1.	Project	Verbouwing van een éengezinswoning	4.	Plan	gevel noord nieuwe toestand	5.	Index wijzigingen V. index a V. index b	datum
2.	Locatie	Visserij 103 9000 Gent	—	fase richting plannr. printdatum	Administratief Ontwerp horizontaal 28 27.05.2025	—		XX.XX.XXXX
3.	Bouwheer	Tom Daboere & Nathalie Dullemont	—	schaal	1:100	—

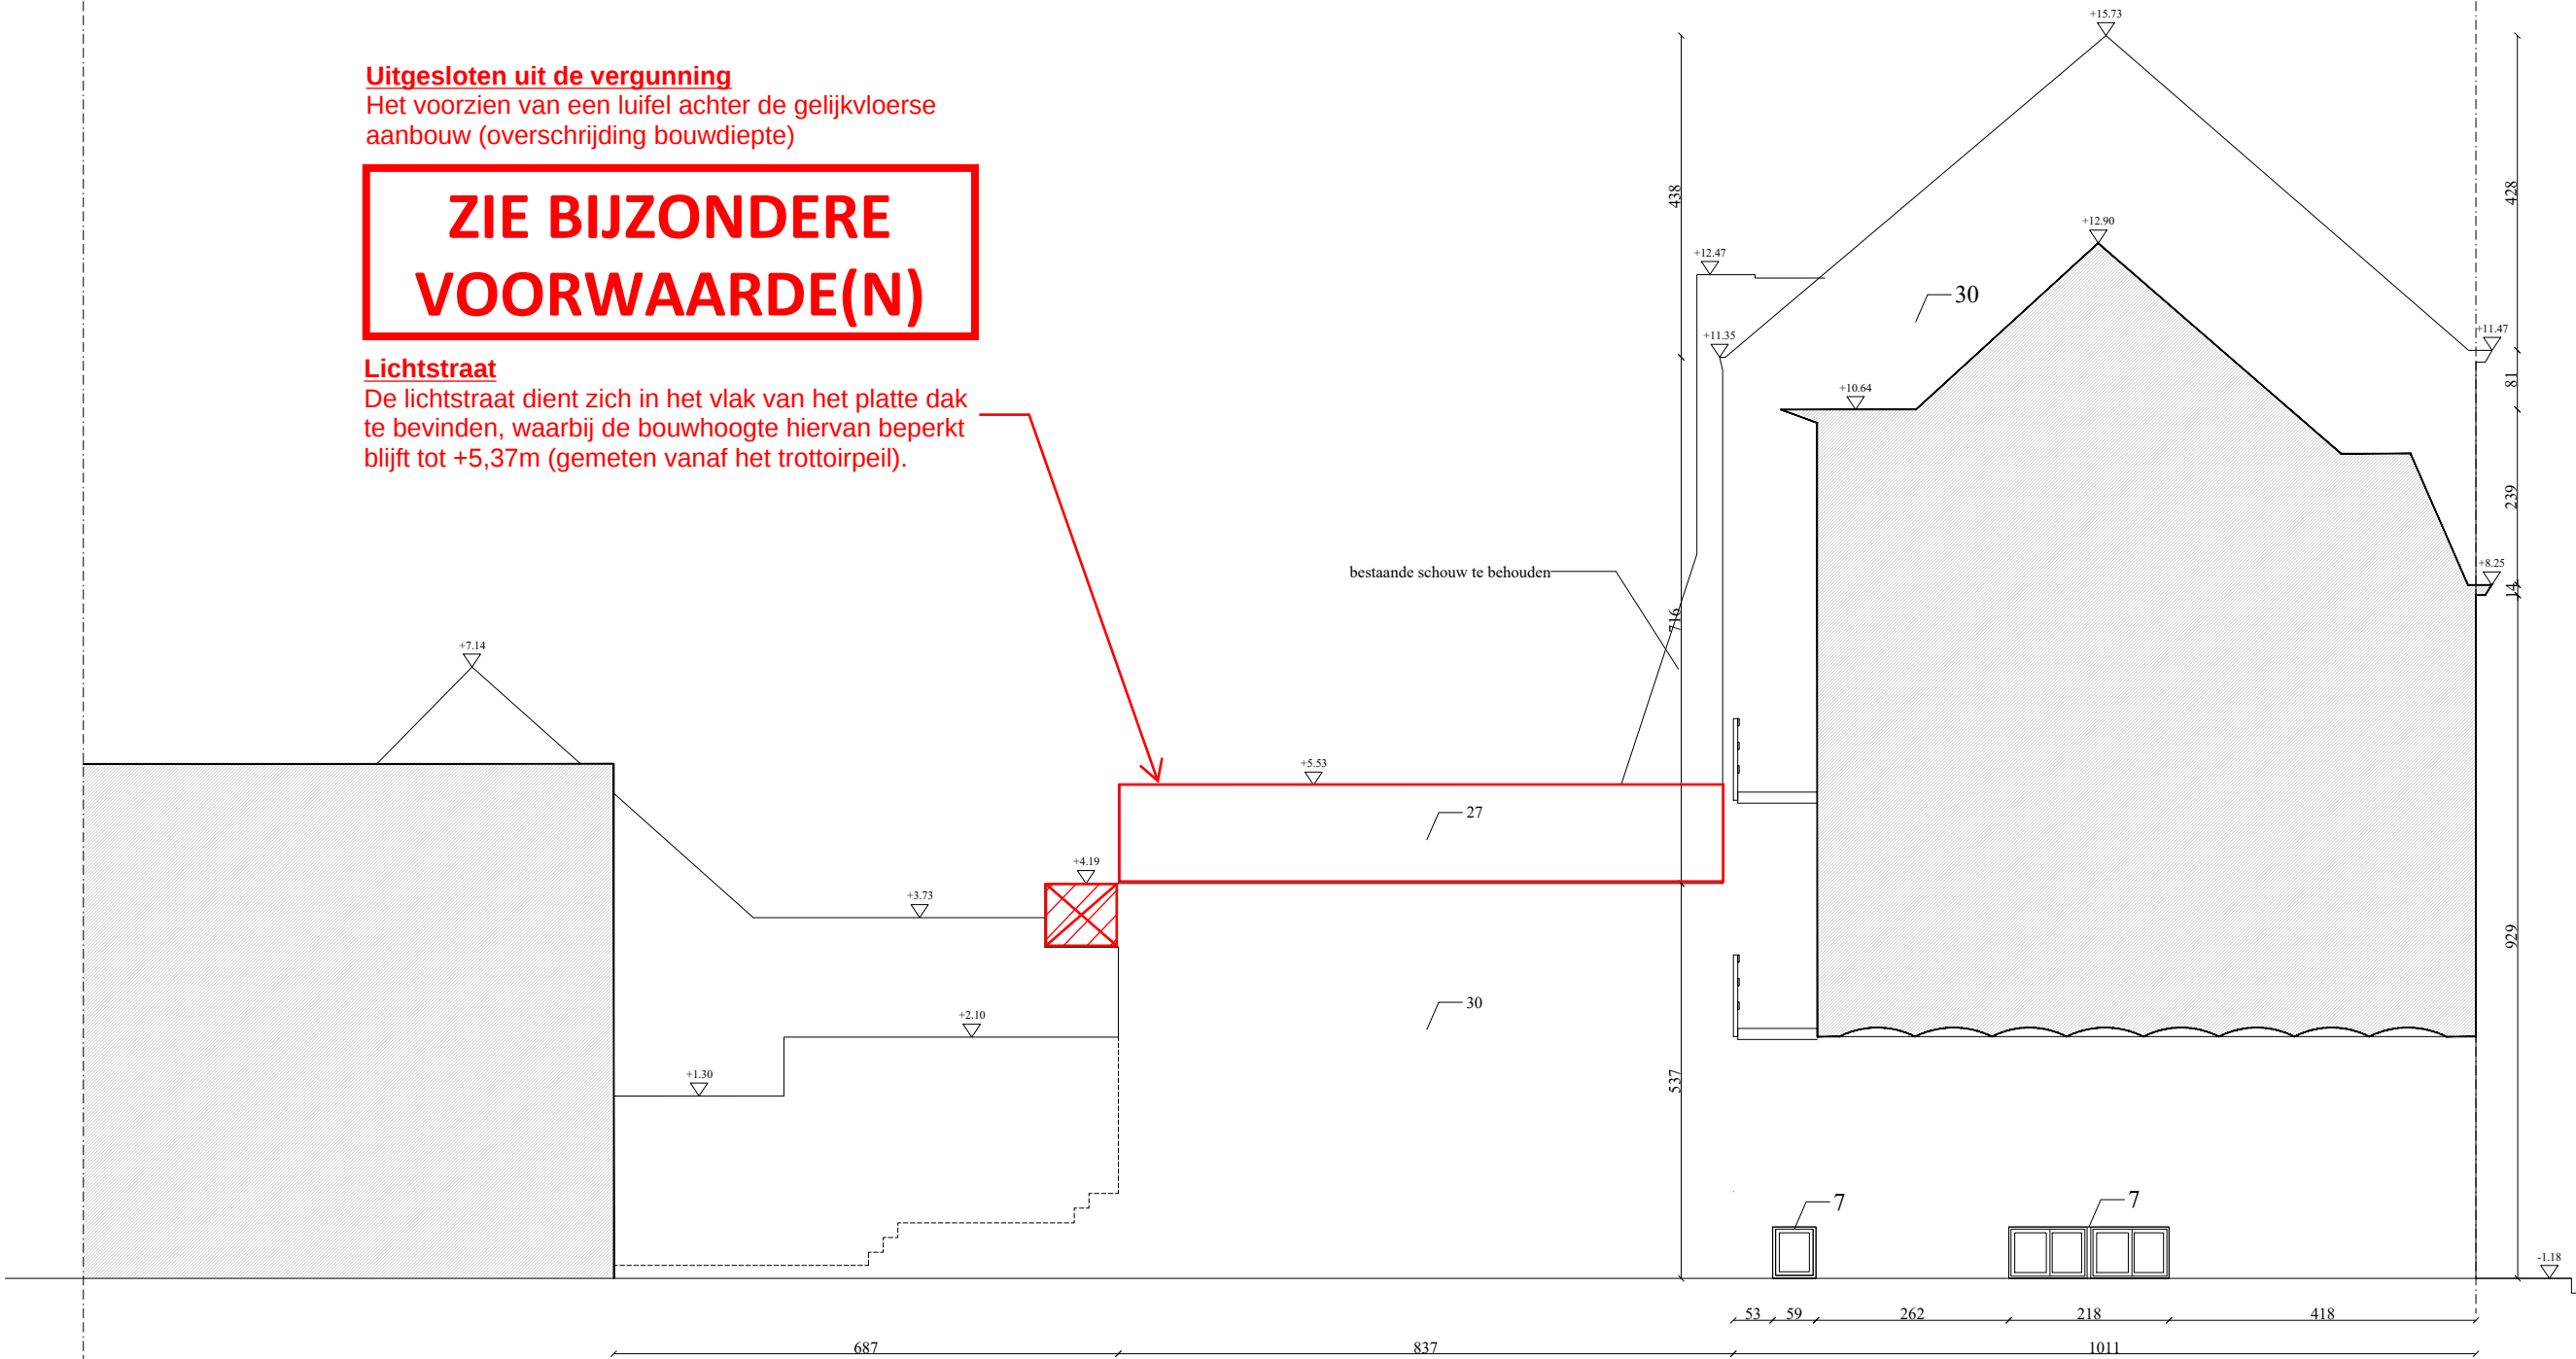
Uitgesloten uit de vergunning
Het voorzien van een luifel achter de gelijkvloerse
aanbouw (overschrijding bouwdiepte)

Lichtstraat
De lichtstraat dient zich in het vlak van het platte dak
te bevinden, waarbij de bouwhoogte hiervan beperkt
blijft tot +5,37m (gemeten vanaf het trottoirpeil).
